— GZ: ABT15-157448/2023-76 Bezug: ABT13-157181/2023-114 Graz, am 27.03.2025

Ggst.: ABT13, KW Murau West Errichtungs- und Betriebs GmbH,  
Wasserkraftanlage, "Kraftwerk Murau-West", Genehmigung,  
UVP-Verfahren, SV-Auftrag Gutachtensauftrag, Umweltver-  
träglichkeitsgutachten

# Umweltverträglichkeitsgutachten

### „KW Murau-West“

**Abbildung 5:** Rodungsflächen der Energieableitung (blau strichliert = 40 m Linie zur Rodungsfläche) [Beilage B03-A04 zum forstrechtlichen Einreichoperat [42] „Übersichtsplan Rodungsfläche“]

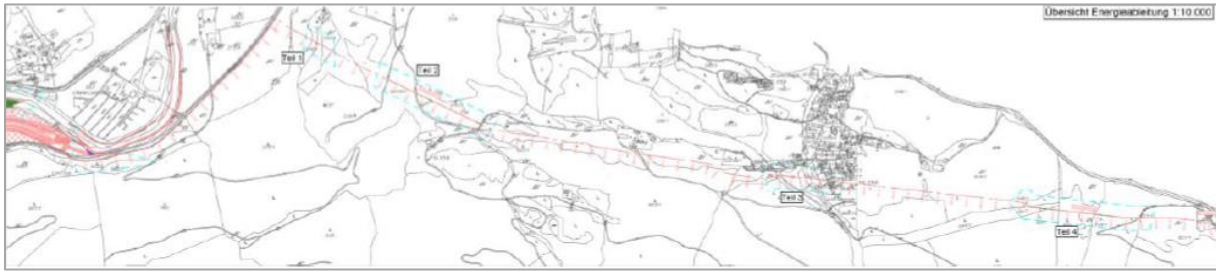
Der waldökologische und forstfachliche ASV weist in seinem Fachgutachten auf unterschiedliche Flächenangaben im UVE-Fachbericht Waldökologie [43] und dem Rodungsoperat [42] hin. [19] Hierzu wird ausgeführt:

**Abbildung 6:** Lage Kreisring: Kaindorf Süd 77 [25]

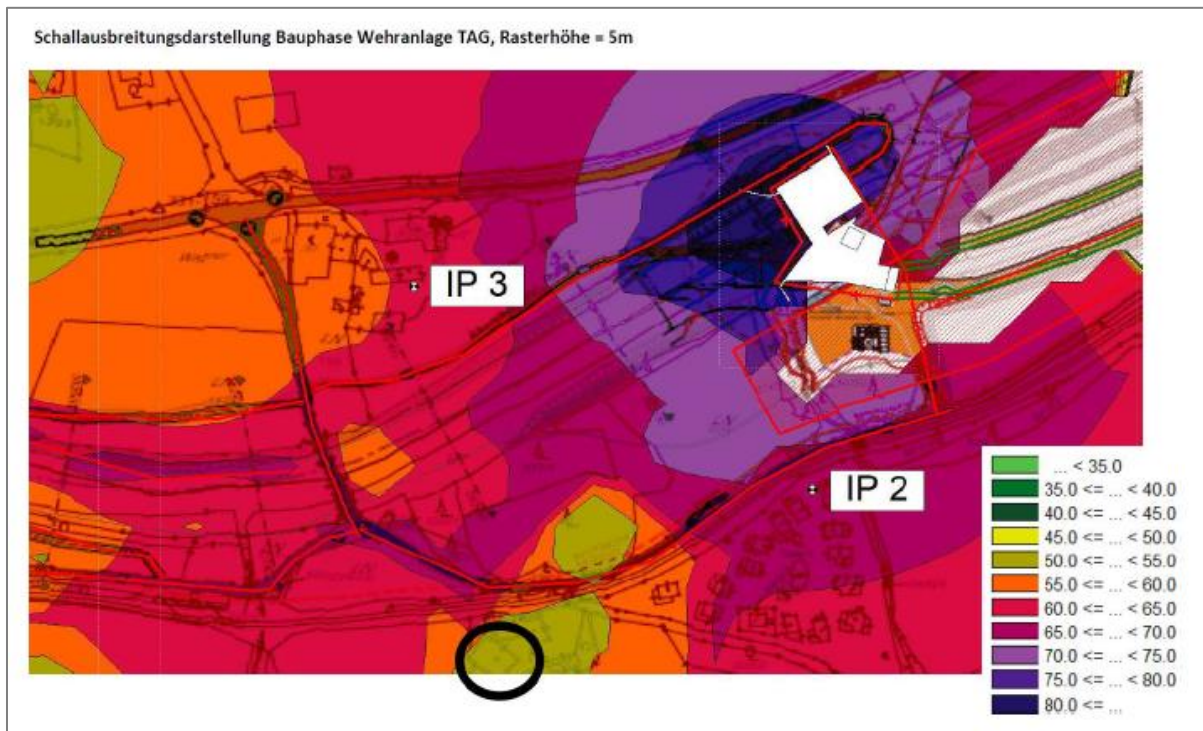
Dieser Immissionsbereich liegt in vergleichbarer Entfernung zum Transportweg entsprechend dem ausgewiesenen Immissionspunkt IP2. Der Abstand des Immissionsbereiches Kaindorf-Süd 77 zur Kraftwerksbaustelle beträgt zirka die zweifache Entfernung der Strecke Kraftwerksbaustelle zu IP2 und beträgt zirka 330m. Laut Rasterlärnkarte ergeben sich für den Baubetrieb ohne Ramme maximale Immissionspegel von 55dB. Für den Baubetrieb mit Ramme und unter Berücksichtigung des 65dB Grenzwertes in IP 2 sind maximale Immissionspegel von 60dB zu erwarten. [25]

Abbildung 7: Lage: Kreisring: Kaindorf Süd 74 (Baustelle Staubereich) [25]

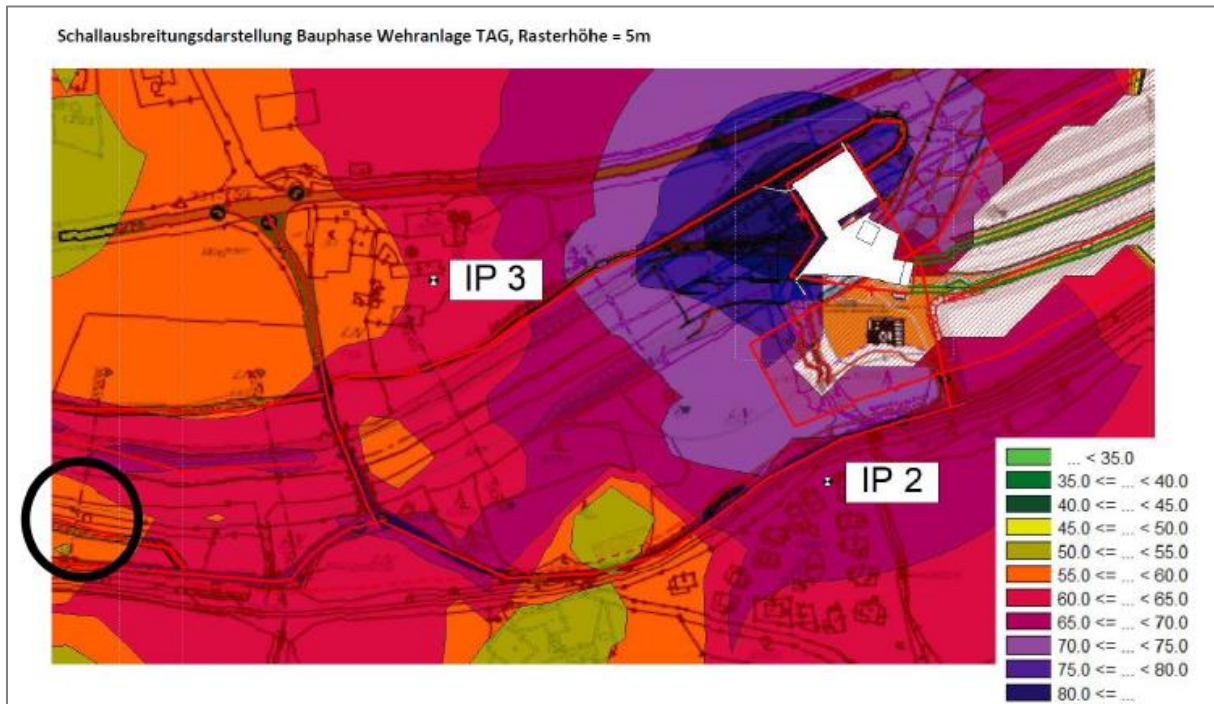
Für diesen Bereich liege keine Immissionsberechnung vor. In der Rasterlärnkarte ist der Nahbereich dieses Immissionspunktes dargestellt. Laut Rasterlärnkarte ergibt sich für den Baubetrieb ein Immissionspegel von 60dB. [25]
